Ministero della Transizione Ecologica

Commissione Tecnica PNRR-PNIEC

Parere n. 25 del 11/06/2022

Progetto	<p><i>Istruttoria Valutazione Impatto Ambientale</i></p> <p>Progetto di un Impianto agrovoltaico di potenza di 198.162,36 MWh; sito nei comuni di Latiano e Mesagne in provincia di Brindisi</p> <p>ID_VIP: 7616</p>
Proponente	Ital Green Energy Latiano - Mesagne S.r.l.

Figura 5 – Stato dei luoghi rispetto all’area di progetto (in giallo) alla presenza di FER: **a)** presenza di impianti fotovoltaici (Fonte: portale pubblico GSE); **b)** presenza impianti fotovoltaici (Fonte: portale puglia.con)

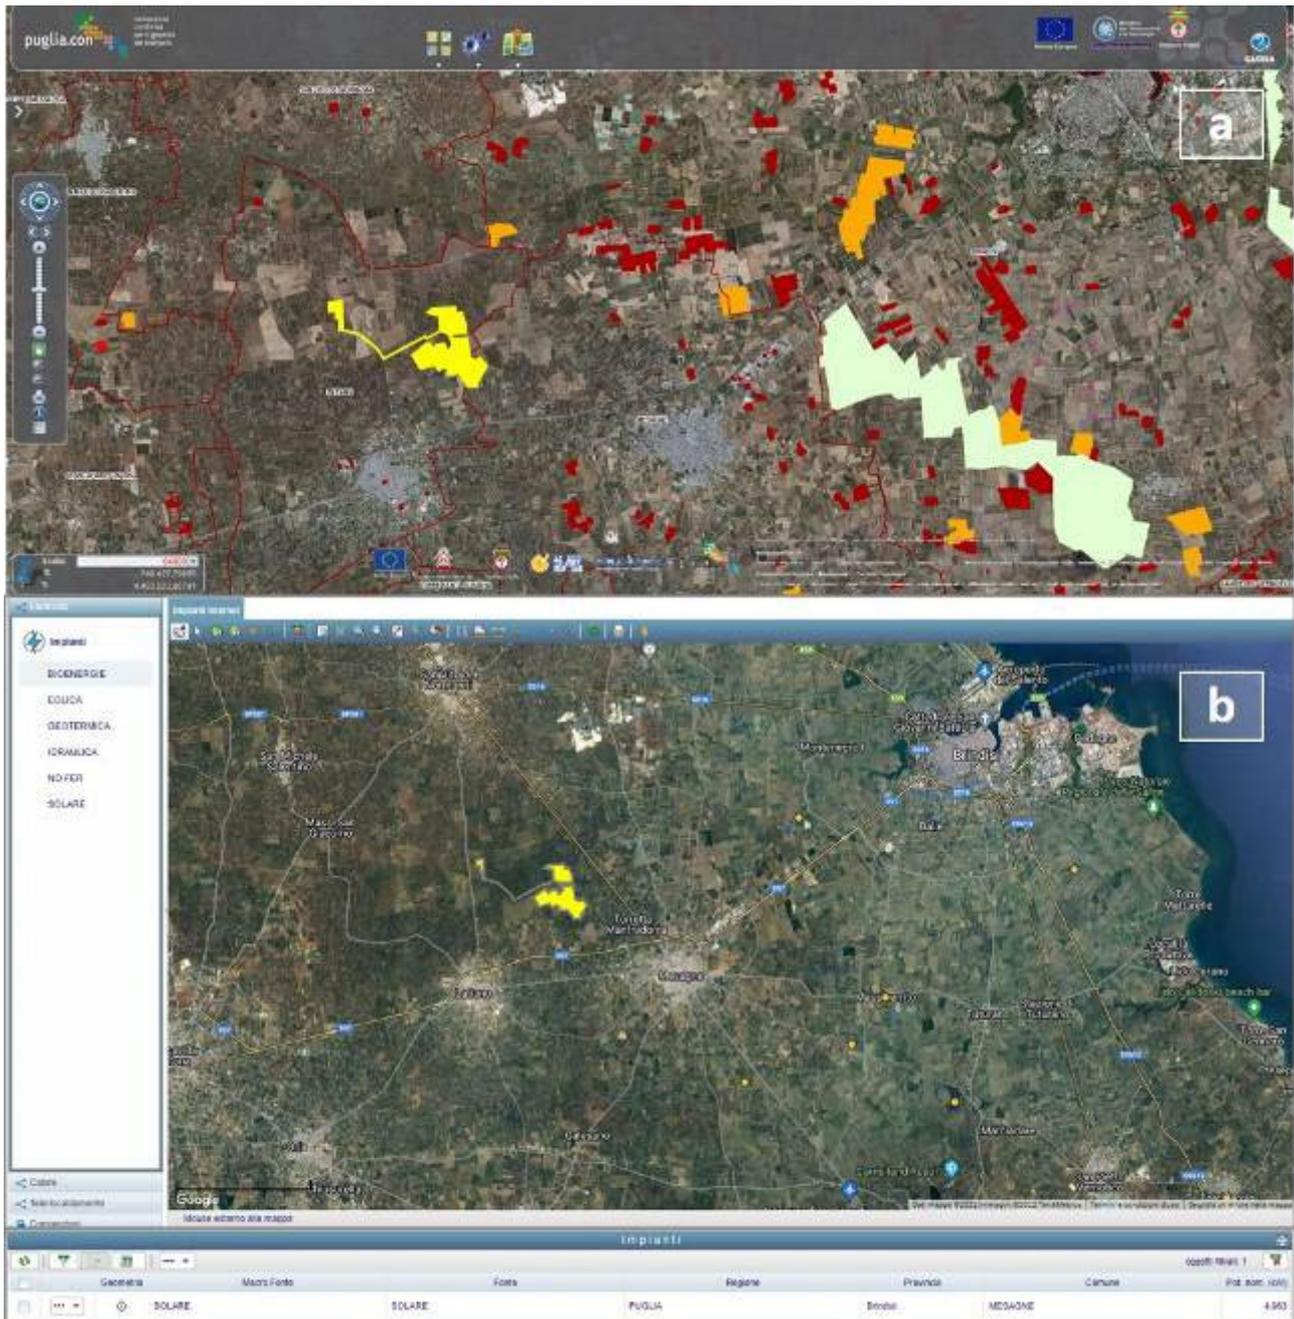
Da una verifica d'ufficio effettuata dalla Commissione sul portale pubblico Puglia.con in data 05/07/2022 (Figura 5a) e sul portale Atlaimpanti del GSE¹⁹ (Figura 5b) è stato possibile confermare quanto rilevato dal Proponente rispetto alla presenza di impianti FER.

Figura 7 – Fasce di mitigazione campo agrovoltaiico: larghezza 5 m (Particolare “A”), larghezza 10 m (Particolare “B”) e larghezza 20 m (Particolare “C”)

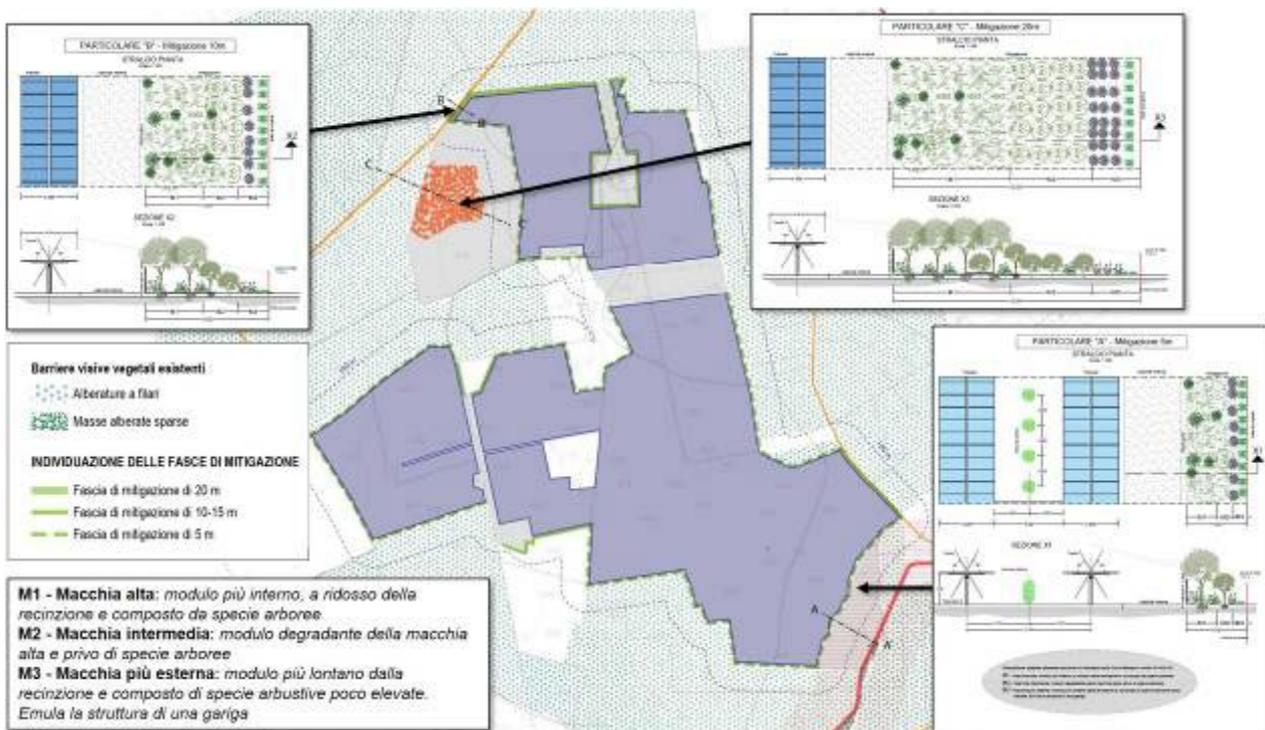
compensata dalla realizzazione all'interno della perimetrazione attuale della ZRC di un'area di naturalità con presenza di vegetazione autoctona (alberi e arbusti tipici della macchia mediterranea) che andrà a costituire un ambiente naturale in cui la piccola fauna possa con maggiore tranquillità riprodursi e più in generale trovare un habitat naturale più consono alle proprie necessità rispetto ad aree di tipico sfruttamento agricolo (uliveto e seminativo). Il Canale Reale che costeggia a circa 150 m l'area di intervento e rappresenta un asse importante della Rete Ecologica Regione subirà un impatto ritenuto dal Proponente positivo grazie all'aumento della connettività ecologica che si verificherà con la piantagione della fascia di mitigazione. Sono previste fasce di mitigazione di 5, 10, e 20 m posizionate all'esterno della recinzione e con disposizione modulare di vegetazione come riportato in Figura 7.

La recinzione dell'impianto avrà una fascia continua dal piano campagna di 30 cm e garantirà il passaggio della piccola fauna selvatica (Figura 7).

Inoltre, la previsione della fascia libera continua nella recinzione al di sopra il piano campagna è una misura che favorisce il passaggio della fauna selvatica con un benefico effetto di corridoio ecologico.
